**Commissione Speciale di Valutazione di Impatto Ambientale**

**“CORRIDOIO PLURIMODALE TIRRENO-BRENNERO  
RACCORDO AUTOSTRADALE AUTOSTRADA DELLA CISA  
A15 – AUTOSTRADA DEL BRENNERO A22 [FONTEVIVO (PR)  
– NOGAROLE ROCCA (VR)]”**

**Relazione istruttoria**

*Soluzione 2 Schematizzazione della tipologia di svincolo direzionale a quadrifoglio*

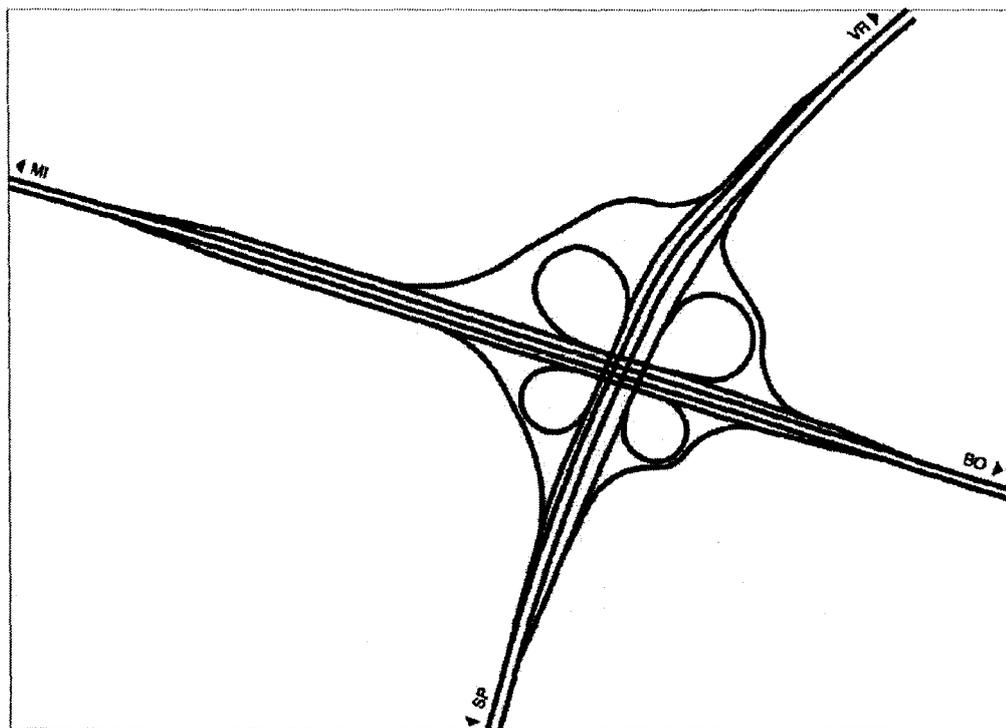
prevede uno svincolo a livelli sfalsati riconducibile ad una precisa tipologia progettuale: il "quadrifoglio". La perfetta simmetria in uno svincolo a quadrifoglio dovrebbe essere sempre rispettata per consentire la migliore e corretta funzionalità dei rami di svincolo. In realtà la geometria adottata per questa ipotesi non risulta perfettamente simmetrica a causa dei vincoli territoriali precedentemente descritti.

Dalle conclusioni riportate dallo SIA per quanto riguarda la stima degli impatti dell'Alternativa A2 "questo tipo di svincolo si inserisce correttamente nel contesto territoriale, non alterando la percezione dei luoghi, in relazione alla contenuta altezza dei rilevati ed in relazione al fatto che le interferenze con l'attuale tracciato autostradale e con la costruenda linea ferroviaria AC potrebbero essere risolti, analogamente alla precedente soluzione, per mezzo di opere di sottopasso, opportunamente mitigate."

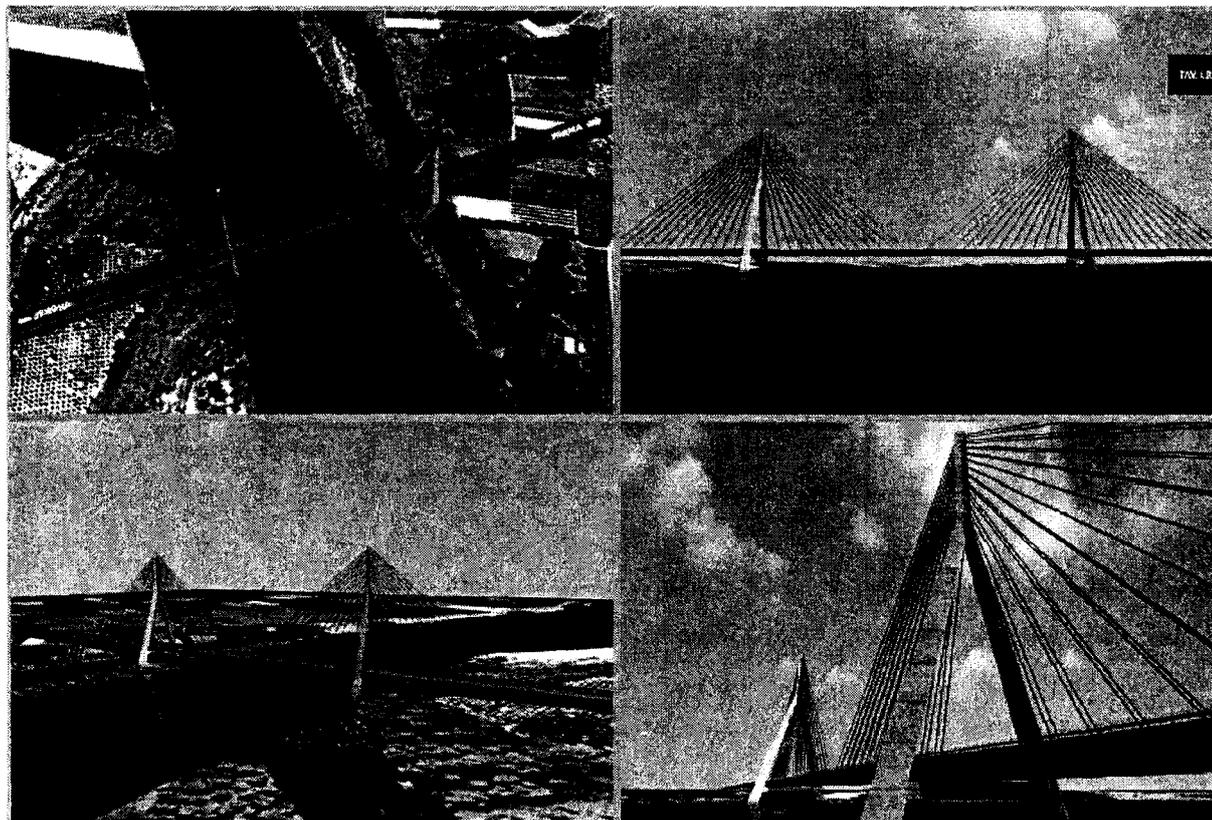
Localizzazione dell'opera: la localizzazione dell'attraversamento del Fiume Po è stata effettuata con riferimento alle indicazioni del Piano di Assetto Idrogeologico (P.A.I.) e si è inoltre ispirato e basato sugli indirizzi della Direttiva n° 2 dell'Autorità di Bacino del Fiume Po, la quale individua i Criteri per la valutazione della compatibilità idraulica delle infrastrutture pubbliche e di interesse pubblico all'interno delle fasce A e B dei corsi d'acqua interessati dal Piano Stralcio delle Fasce Fluviali.

La sezione trasversale su cui si attesta il nuovo attraversamento è ubicata in corrispondenza del flesso tra le curve 30 e 29 che rappresenta un punto quasi-stabile dell'alveo di magra in quanto esistono opere di stabilizzazione idraulica delle curve che ne governano le modeste migrazioni.

#### Attraversamento del Fiume Po mediante struttura strallata a due luci

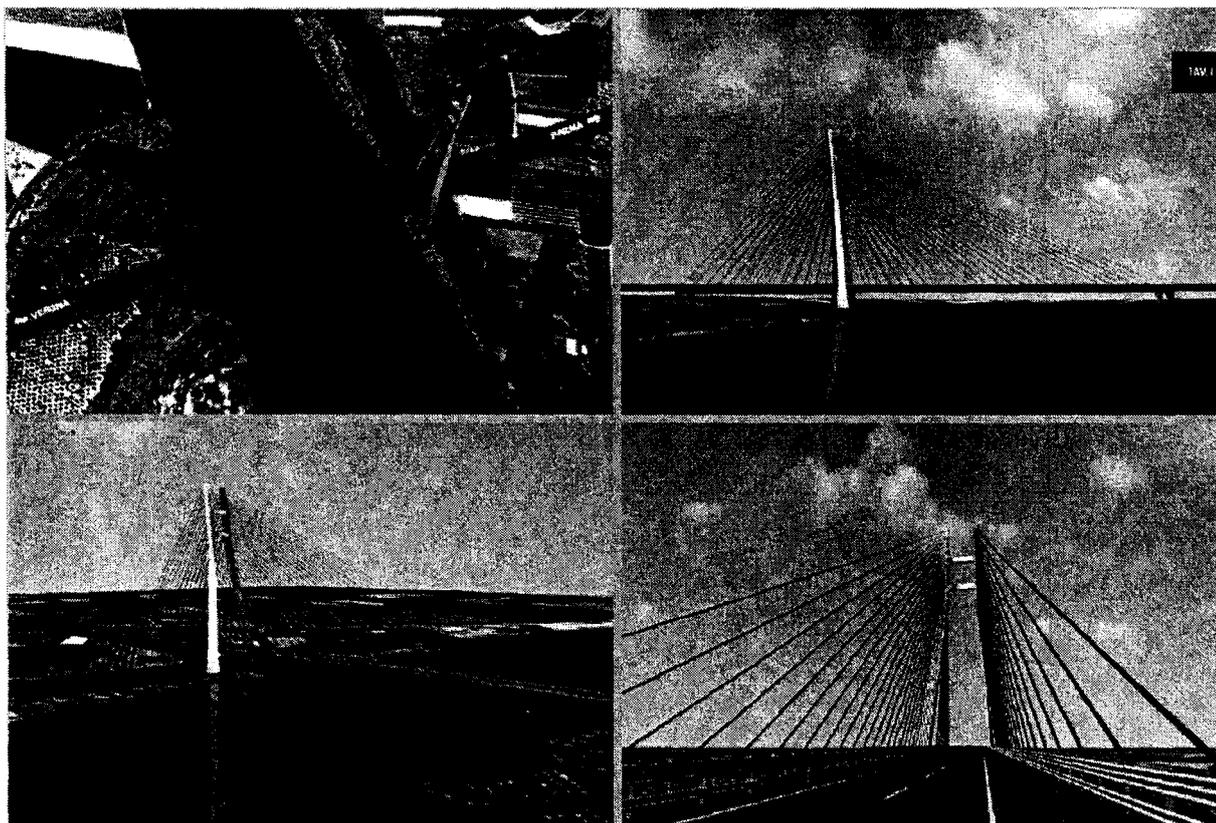
L'attraversamento del fiume Po avviene su viadotto a vie parallele con origine in prossimità del piede a campagna dell'argine di destra e termina oltre il piede a campagna dell'argine maestro sinistro; l'attraversamento dell'alveo di magra avviene con struttura strallata sostenuta da monoantenna ubicata nella lanca a tergo del pennello esistente e due pile-spalla quella dx in golena e quella sx verso la sponda nella parte esterna dell'alveo centrale; l'antenna presenta una sezione planimetrica in alveo composta con doppio rostro frontale mentre le pile-spalla e le pile hanno forma ovoidale.

ATTRAVERSAMENTO DEL FIUME MINCIO mediante struttura strallata a una luce

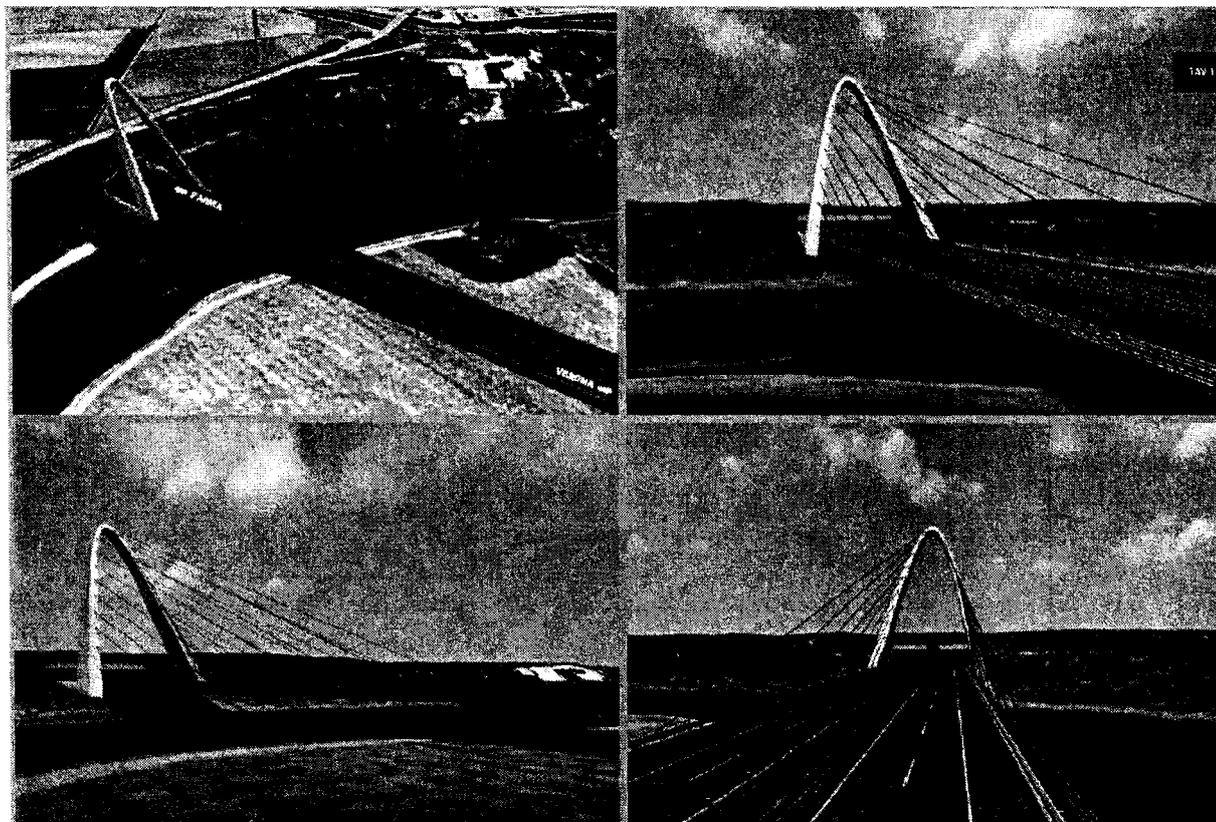
In modo analogo a quanto compiuto per l'attraversamento del Fiume Po, sono descritte le caratteristiche dell'ambiente idrico, dell'ecosistema e del paesaggio per quanto riguarda il tratto di Fiume Mincio interessato dall'intervento.

L'attraversamento del fiume Mincio avviene, come nel progetto preliminare, su viadotto di lunghezza complessiva pari a 200 m, realizzato con struttura strallata a monoantenna per il superamento dell'alveo inciso e da due campate laterali su pile per il passaggio in parte del terrazzo sinistro.
